訂正のお願い

2025.4 株式会社自研センター

***No.J-834 レクサス UX（10系）2019年3月について、下記の通り訂正いたします。**

指数追加のご案内

P. 76 差替分 B230 (2019.6 指数追加のご案内)

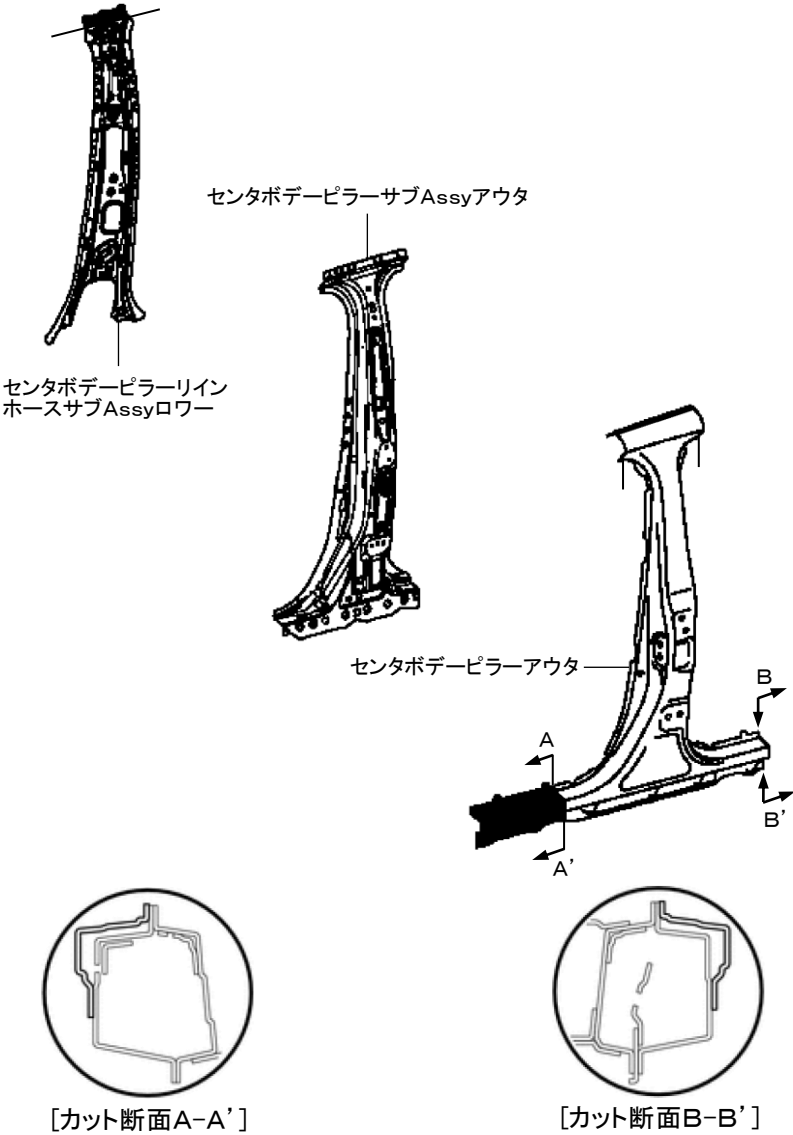
指数テーブルの備考文に追加がありましたので、該当ページを差替え願います。

B230	
(1)片側センタピラー取替	
10. 30	取外し状態
	・フロントフェンダモールディング ・フォワードレコグニションカバーNo.1 ・ボデーロックパネルモールディング Assy ・フロントシート ・リヤドアパネルサブ Assy ・リヤシート ・ルーフヘッドライニング Assy
	(含)作業および部品
	・センタボデーピラーサブ Assyアウタ取替 ・付属品 ・センタボデーピラーラインホースサブ Assyロワー 取替
<u>・センタピラー 上部および下部 (ロックパネル部) でのカット作業</u>

B230	
(1)片側センタピラー取替	
10. 30	取外し状態
	・フロントフェンダモールディング ・ボデーロックパネルモールディング Assy ・リヤドアパネルサブ Assy ・ルーフヘッドライニング Assy ・フォワードレグニションカバーNo.1 ・フロントシート ・リヤシート
	(含)作業および部品
・センタボデーピラーサブ Assyアウタ取替 ・付属品 ・センタボデーピラーラインホースサブ Assyロー取替	
・センタピラー 上部および下部 (ロックパネル部) でのカット作業

P.69 指数項目「B190」が追加設定されたため、該当ページ (MEMOページ) へ追加願います。

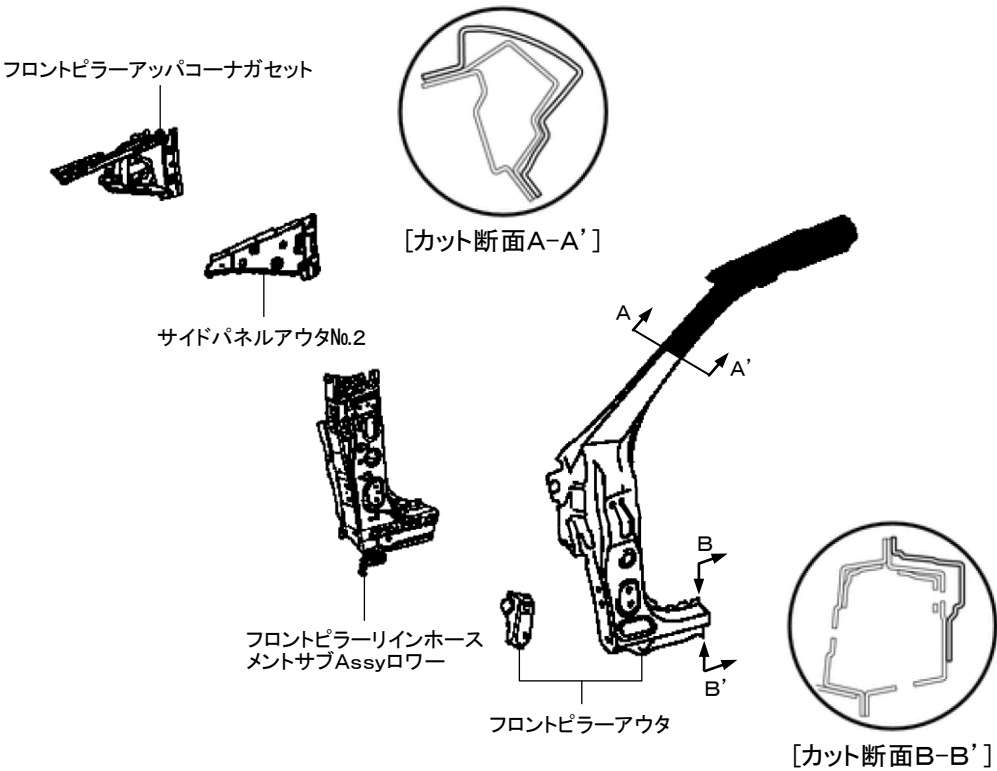
B190	
(1)片側フロントピラー、片側サイドパネルアウタNo.2取替	
8. 60	取外し状態
	・両側フロントバンパエクステンション ・両側フロントフェンダモールディング ・ヘッドランプユニットAssy ・フードサブAssy ・フードヒンジAssy ・カウルトップベンチレーターバサブAssy ・ウインドシールドワイパモータAssyおよびワイパリンクAssy ・カウルトップパネルサブAssyアウタ ・フェンダサブAssyフロント ・ボデーロックパネルモールディングAssy ・フロントドアパネルサブAssy ・フォワードレコグニションカバーNo.1 ・両側フロントシート ・ウインドシールドガラス ・エレクトリックパワーステアリングコラムサブAssy ・インストルメントパネルセーフティパッドAssy ・インストルメントパネルリインホースメントAssy
	(含)作業および部品
	・フロントピラーアッパコーナガセット取替 ・フロントピラーリインホースメントサブAssyロー取替 ・付属品
	・フロントピラー上部および下部 (ロックパネル部) でのカット作業
	・[除]フロントボデーピラーサブAssyインナ

P.70 指数項目「B191」が追加設定されたため、該当ページ（MEMOページ）へ追加願います。

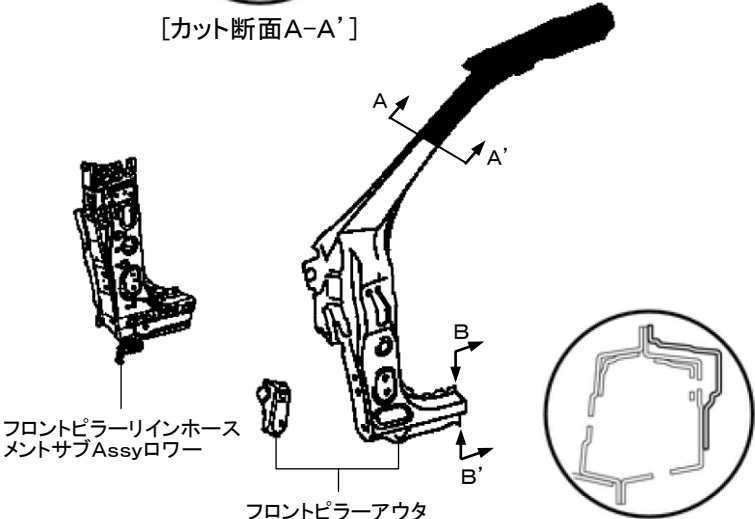
B191		
(1)片側フロントピラー取替		
7. 40	取外し状態	
	・両側フロントバンパエクステンション ・フロントバンパラインホースメント ・フロントバンパラインホースメントNo.2 ・フロントバンパリテーナアッパ ・両側フロントフェンダモールディング ・両側ヘッドランプユニットAssy ・フードサブAssy ・フードヒンジAssy ・カウルトップベンチレータールーバサブAssy ・ウインドシールドワイパモータAssyおよびワイパリンクAssy ・カウルトップパネルサブAssyアウタ ・フェンダサブAssyフロント ・ボデーロックアップパネルモールディングAssy ・フロントフェンダエプロンサブAssy	・ラジエータサポートサブAssy ・ラジエータサポートサブAssyアッパ ・サイドパネルアウタNo.2 ・フロントピラーアッパコーナガセット ・フロントドアパネルサブAssy ・フォワードレコグニションカバーNo.1 ・両側フロントシート ・ウインドシールドガラス ・クーラコンデンサAssy ・ラジエータAssy ・フロントサスペンション ・エレクトリックパワーステアリングコラムサブAssy ・インストルメントパネルセーフティパッドAssy ・インストルメントパネルラインホースメントAssy
	(含)作業および部品	
	・フロントピラーラインホースメントサブAssyローワー取替	・付属品
・フロントピラー上部および下部(ロックアップパネル部)でのカット作業		
・[除]フロントボデーピラーサブAssyインナ

[カット断面A-A']

[カット断面B-B']

P.76 指数項目「B230」が追加設定されたため、該当ページ（MEMOページ）へ追加願います。

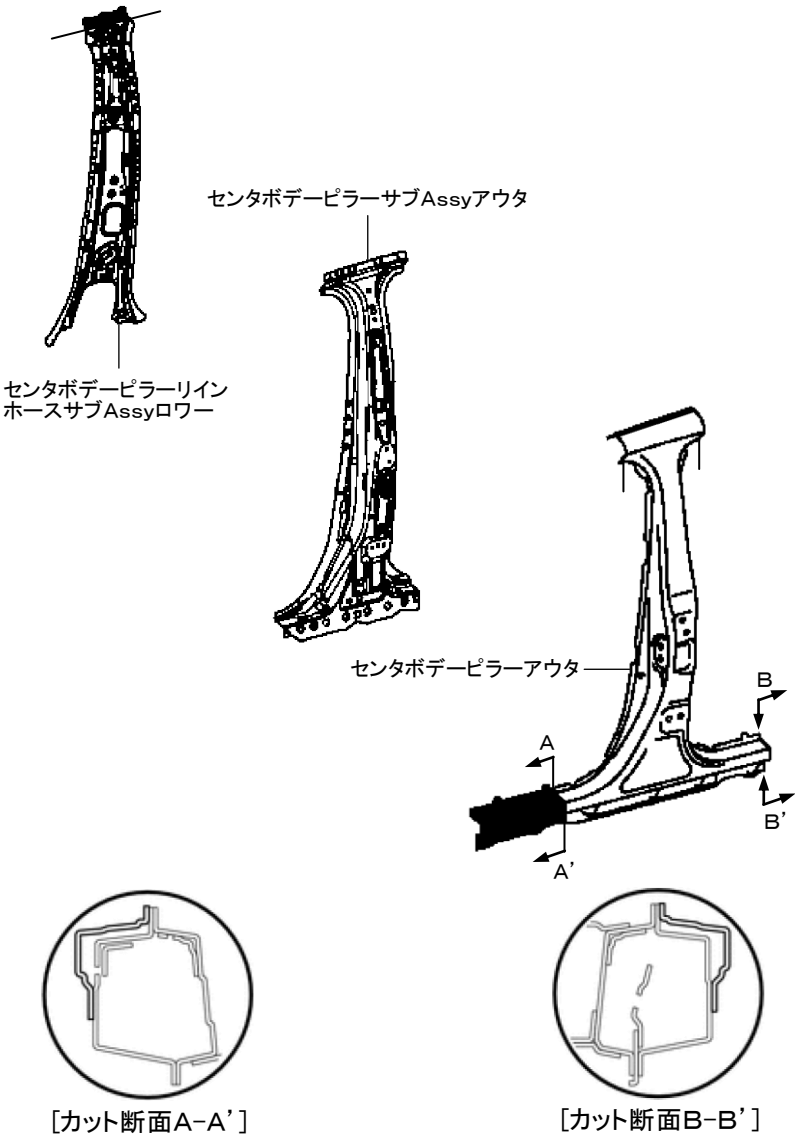
B230	
(1)片側センタピラー取替	
10. 30	取外し状態
	・フロントフェンダモールディング ・ボデーロックカパネルモールディング Assy ・リヤドアパネルサブ Assy ・ルーフヘッドライニング Assy ・フォワードレグニションカバーNo.1 ・フロントシート ・リヤシート
	(含)作業および部品
	・センタボデーピラーサブ Assyアウタ取替 ・センタボデーピラーラインホースサブ Assyロワー取替 ・付属品

B230	
(1)片側センタピラー取替	
10. 30	取外し状態
	・フロントフェンダモールディング ・ボデーロックパネルモールディング Assy ・リヤドアパネルサブ Assy ・ルーフヘッドライニング Assy ・フォワードレグニションカバーNo.1 ・フロントシート ・リヤシート
	(含)作業および部品
・センタボデーピラーサブ Assyアウタ取替 ・センタボデーピラーラインホースサブ Assyロー取替 ・付属品

P.78 指数項目「B240」が追加設定されたため、該当ページ (MEMOページ) へ追加願います。

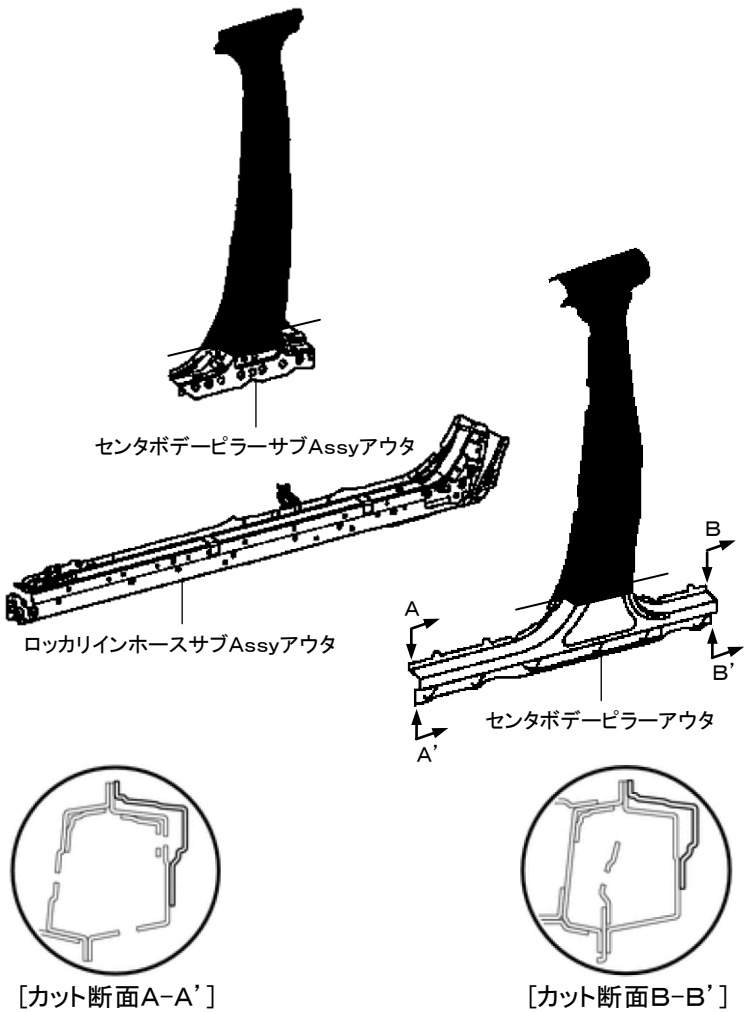
B240	
(1)片側ロッカパネルアウタ(センタピラー関係あり)取替	
9. 90	取外し状態
	・両側フロントバンパエクステンション ・両側フロントフェンダモールディング ・ヘッドランプユニットAssy ・フードサブAssy ・フードヒンジAssy ・カウルトップベンチレーターバサブAssy ・ウインドシールドワイパモータAssyおよびワイパリンクAssy ・カウルトップパネルサブAssyアウタ ・フェンダサブAssyフロント ・ボデーロッカパネルモールディングAssy ・サイドパネルアウタNo.2 ・フロントピラーアッパコーナガセット ・フロントピラー ・フロントピラーラインホースメントサブAssyロワー ・フロントドアパネルサブAssy ・リヤドアパネルサブAssy ・クォータパネル前部 ・フォワードレコグニションカバーNo.1 ・両側フロントシート ・リヤシート ・ウインドシールドガラス ・エレクトリックパワーステアリングコラムサブAssy ・インストルメントパネルセーフティパッドAssy ・インストルメントパネルラインホースメントAssy
	(含)作業および部品
	・センタピラーガーニッシュロワー脱着 ・センタボデーピラーサブAssyアウタ下部取替 ・ロッカラインホースサブAssyアウタ取替 ・付属品
・ロッカパネル前後端部およびセンタピラー下部でのカット作業

P.80 指数項目「B250」が追加設定されたため、該当ページ（MEMOページ）へ追加願います。

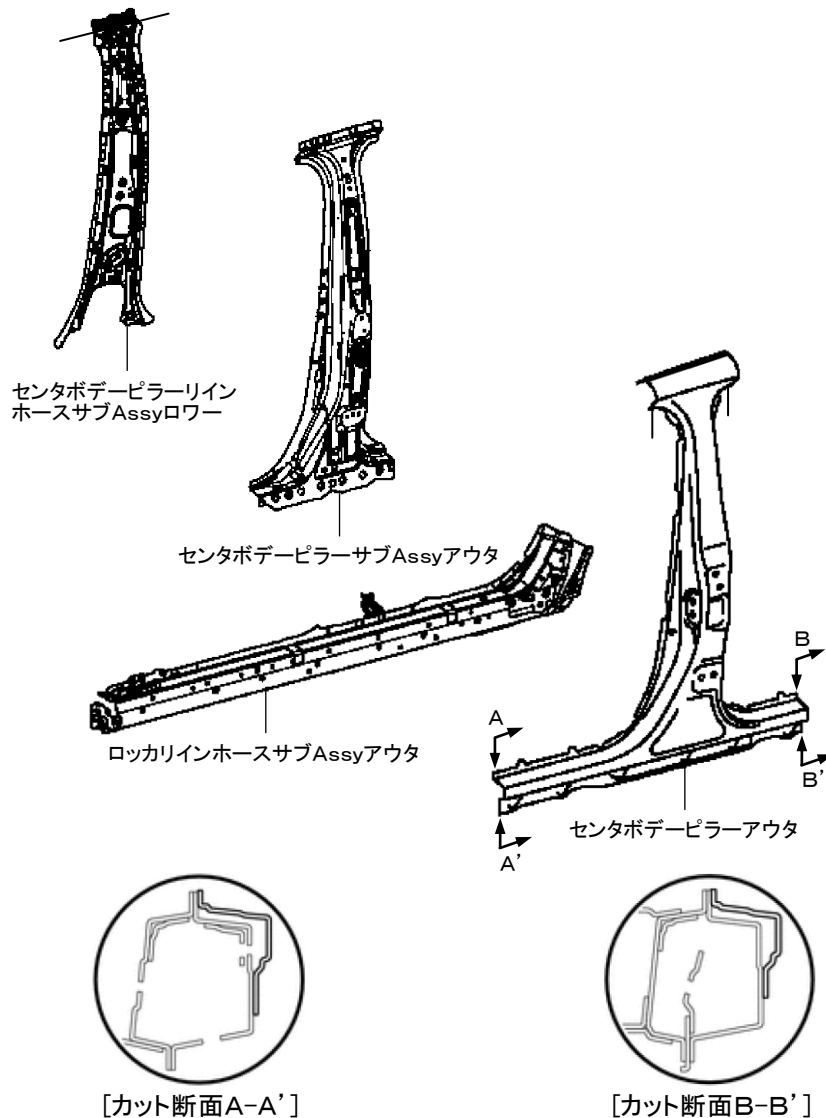
B250	
(1)片側センタピラー、片側ロッカパネルアウタ取替	
15. 30	取外し状態
	・両側フロントバンパエクステンション ・両側フロントフェンダモールディング ・ヘッドランプユニットAssy ・フードサブAssy ・フードヒンジAssy ・カウルトップベンチレータールーバサブAssy ・ウインドシールドワイパモータAssyおよびワイパリンクAssy ・カウルトップパネルサブAssyアウタ ・フェンダサブAssyフロント ・ボデーロッカパネルモールディングAssy ・サイドパネルアウタNo.2 ・フロントピラーアッパコーナガセット ・フロントピラー ・フロントピラーラインホースメントサブAssyロワー ・フロントドアパネルサブAssy ・リヤドアパネルサブAssy ・クォータパネル前部 ・ルーフヘッドライニングAssy ・フォワードレコグニションカバーNo.1 ・両側フロントシート ・リヤシート ・ウインドシールドガラス ・エレクトリックパワーステアリングコラムサブAssy ・インストルメントパネルセーフティパッドAssy ・インストルメントパネルラインホースメントAssy
	(含)作業および部品
	・センタボデーピラーサブAssyアウタ取替 ・センタボデーピラーラインホースサブAssyロワー取替 ・ロッカラインホースサブAssyアウタ取替 ・付属品
・センタピラー 上部およびロッカパネル前後端部でのカット作業

・センタピラー 上部およびロッカパネル前後端部でのカット作業
